VYSVĚTLENÍ, ZMĚNA NEBO DOPLNĚNÍ ZADÁVACÍ DOKUMENTACE č. 2 - 7

Číslo veřejné zakázky:	04PT-000119
Ev. číslo Věstníku veřejných zakázek:	Z2020-005959
Název veřejné zakázky:	I/7 Oprava mostu ev. č. 7-028
Druh řízení:	Otevřené řízení
Evidenční číslo (ISPROFIN/ISPROFOND):	500 111 0007

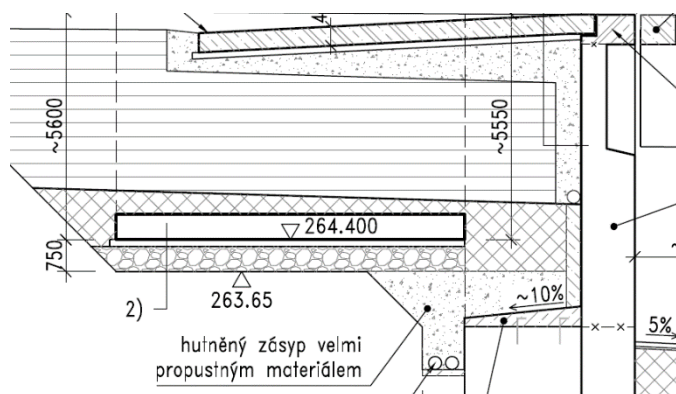
Číslo vysvětlení, změny nebo doplnění	Vysvětlení, změna nebo doplnění zadávací dokumentace poskytnuté zadavatelem na základě obdržené žádosti
2.	<p>1. Navrhovaný zásyp přechodových oblastí mostu vykazuje vážné nedostatky</p> <p>V přechodové oblasti jsme identifikovali použití pěti druhů materiálů</p> <p>1.a) polštář pod novými křídly – dle vzorového řezu „vrstva hutněné šterkodrti 0-32“</p>

Dle výpočtů ve výkazu výměr se domníváme, že je to tato, jen chybě vybraná položka:

62	56320	VOZOVKOVÉ VRSTVY Z VIBROVANÉHO ŠTĚRKU	M3	55,300
----	-------	--	----	--------

pod samostat. křídly

$$0,6 \cdot 3,2 \cdot (8,8 + 6,8 + 6,6 \cdot 2) = 55.296 [A]$$

Dotaz: Domníváme se správně, že jde jen o chybě vybranou položku a polštář má být dle PD z šterkodrti ŠD 0-32 a ne z vibrovaného šterku, který se dělá z frakce 32-63 (8-16)?

1.b) Ochranný drenážní obsyp, v jiném řezu též „zásyp velmi propustným materiálem“ (v řezech označen tečkovaně)

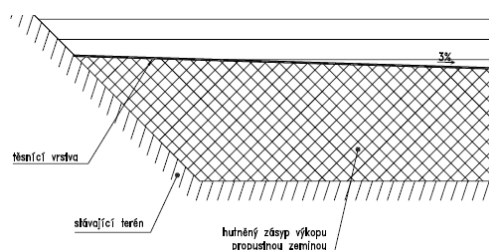
Ani v PD ani ve VV ale není specifikace materiálu.

Dotaz: Může zadavatel specifikovat, jakým materiálem má být tento zásyp proveden?

1.c) Hutněný zásyp výkopu propustnou zeminou (details)

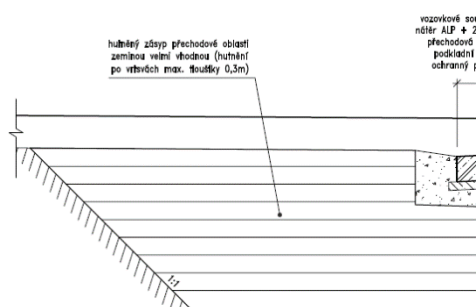
Pro zásyp typu 1c), 1d) a 1e) je ve výkazu výměr ale pouze jedna položka – zásyp jam a rýh se zhutněním ze stávajícího materiálu – tedy ze stávajícího výkopku.

Ze zkušeností s obdobnými stavbami mostů se domníváme, že výkopek bude použitelný pouze pro zásyp 1e).

Zásyp 1c) a 1d) musí být proveden z nakoupeného materiálu a to ze dvou důvodů. Jednak je nepravděpodobné, že by stávající zemina přechodové oblasti byla velmi vhodná (není to rostlá zemina, ale převážně zásyp realizovaný kdysi při stavbě mostu nepředvídatelného složení a vlastností) a také je nepravděpodobné, že by tato zemina byla zároveň velmi vhodná 1d) a propustná 1e).

1.d) Hutněný zásyp přechodové oblasti zeminou velmi vhodnou

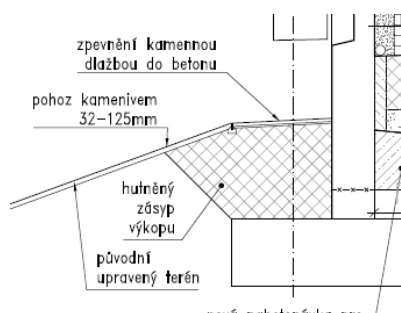
Například zásyp 1d) bývá u obdobných staveb realizován výhradně ŠD 0-32. Upozorňujeme, že pokud nebyl proveden podrobný geologický průzkum, který by jednoznačně potvrdil vhodnost zeminy ze stávajícího zásypu do nového, a zemina nebyla vhodná pro všechny typy zásypu, což je velmi pravděpodobné, dojde k značnému prodloužení výstavby, než se problém vyřeší, opraví se projekt, dohodne se změna a to vše v době, kdy již bude
